Mission régionale d'autorité environnementale
CENTRE - VAL DE LOIRE

Avis délibéré

**sur le projet de parc éolien des « Ailes du Gâtinais »
sur le territoire de la commune de Varennes-Changy (45)**

N°MRAe 2022-3324

Localisation des hameaux et habitations les plus proches (source : note de présentation non technique, page 9)

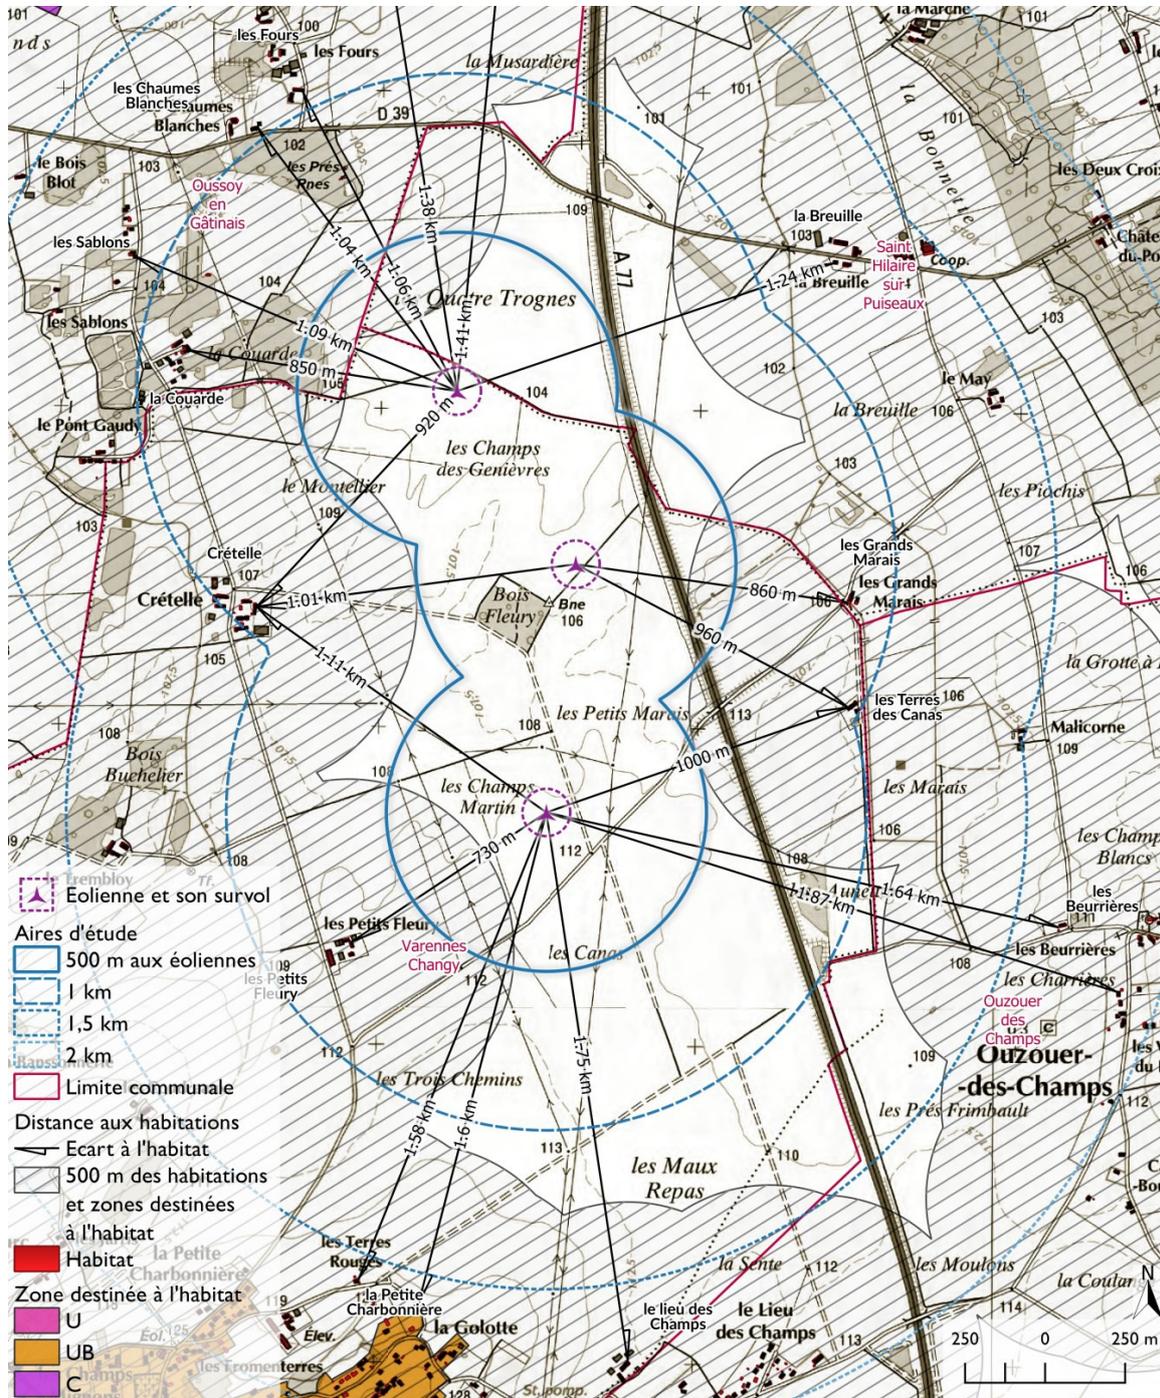
Au total, cinq hameaux ou habitations isolées sont situés à moins de 1 km d'une éolienne :

- le hameau « les Petits Fleury » à Varennes-Changy (éolienne E3 à 730 m) ;
- le hameau « la Couarde » à Oussoy-en-Gâtinais (éolienne E1 à 850 m) ;
- le hameau « les Grands Marais » à Saint-Hilaire-sur-Puiseaux (éolienne E2 à 860 m) ;
- le hameau « Crételle » à Varennes-Changy (éolienne E1 à 920 m) ;
- l'habitation « Terres des Canas » à Varennes-Changy (éolienne E2 à 960 m).
